北海道電力(株)泊発電所1号機及び2号機
の安全性に関する総合的評価
(一次評価)に関する審査結果
取りまとめ
(案)

平成24年8月8日
原子力安全・保安院

図6-2 津波波圧に対する扉等の浸水対策の強度と止水性能

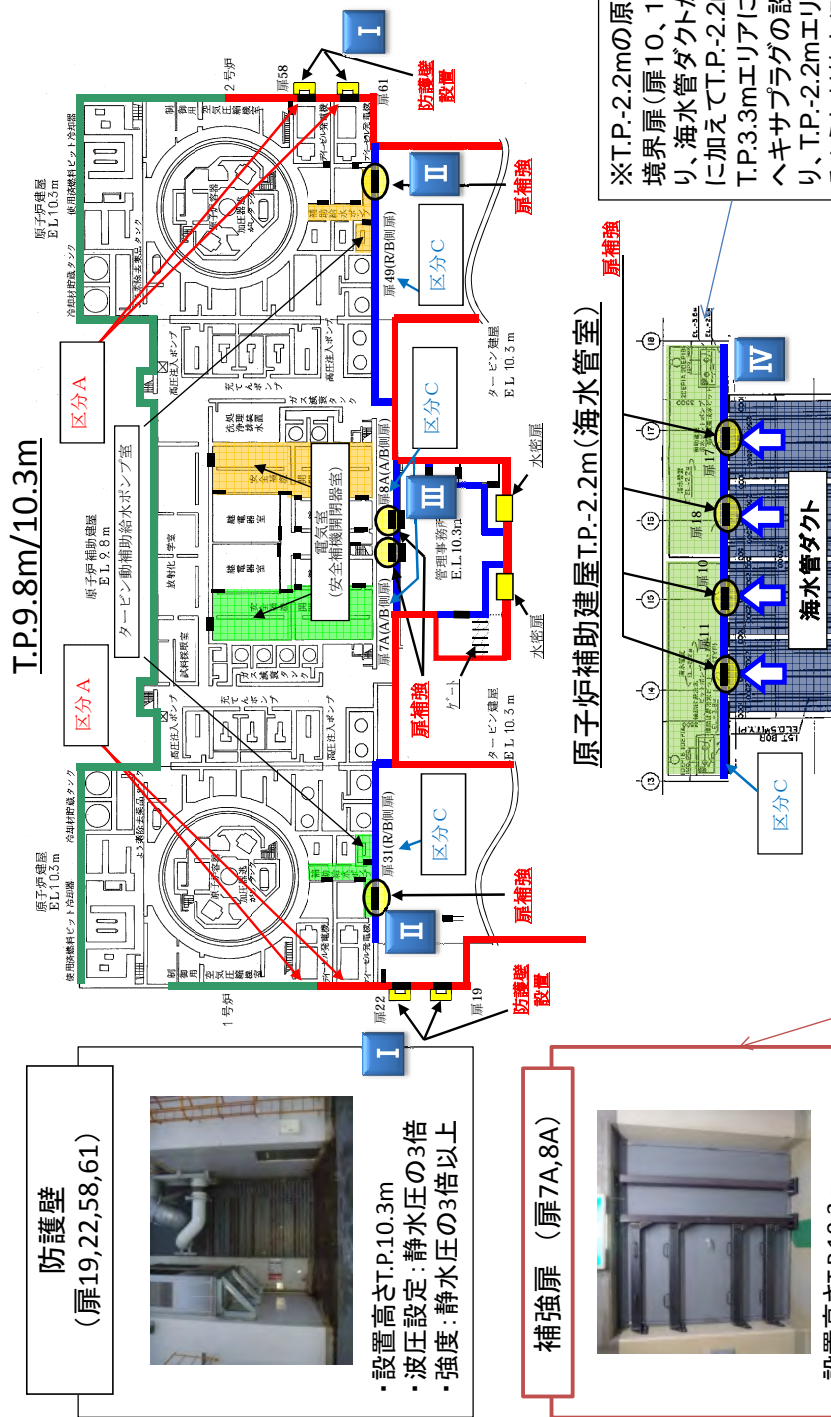
補強扉(扉7A、8A、31、49)は、扉の強度と止水性能を確保するために、津波襲来前に、門の装着作業を必要としているため、当院は当該対策の信頼性について指摘。
当該指摘を踏まえ、北海道電力は、平成24年9月までに当該扉を水密扉化することにより門装着作業を不要とする予定。

図6-3 浸水量評価における条件設定

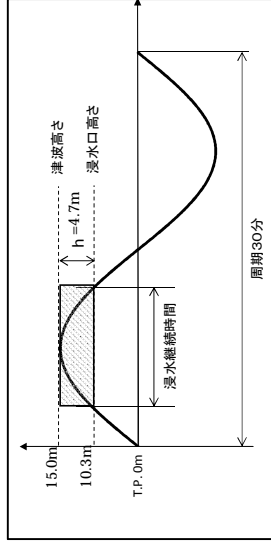
浸水高さの算出において、床ドレンからの排水を考慮し、評価対象区画の面積を見積もっているため、当院は浸水量評価の保守性について指摘。
当該指摘を踏まえ、北海道電力は、平成24年9月までに扉の水密扉化による浸水量評の低減を実現することにより、床ドレンからの排水を考慮せずとも評価対象設備の浸水を防ぐことができるようにする予定。

図6-4 浸水量評価の結果

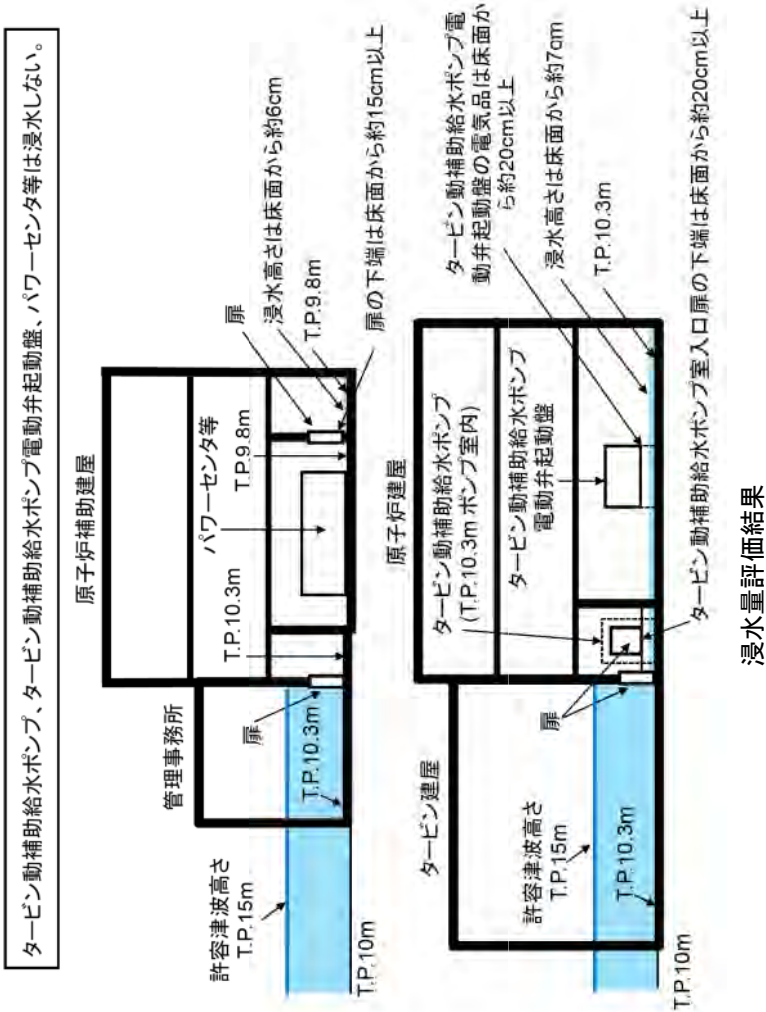
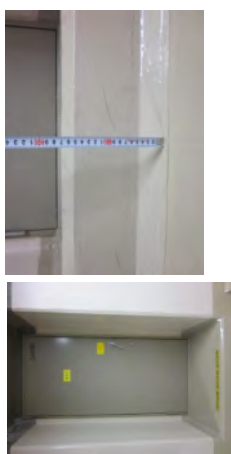
- 浸水量評価の結果、いずれの区画でも評価対象設備が機能喪失する浸水高さには到達しない結果に。
- ただし、当該結果を評価するにあたり、浸水対策の信頼性(津波襲来前の門装着作業の信頼性)、浸水量評価の保守性(床ドレンからの排水を考慮)に関して指摘。今後、北海道電力による対策措置の実施状況について確認する必要がある。
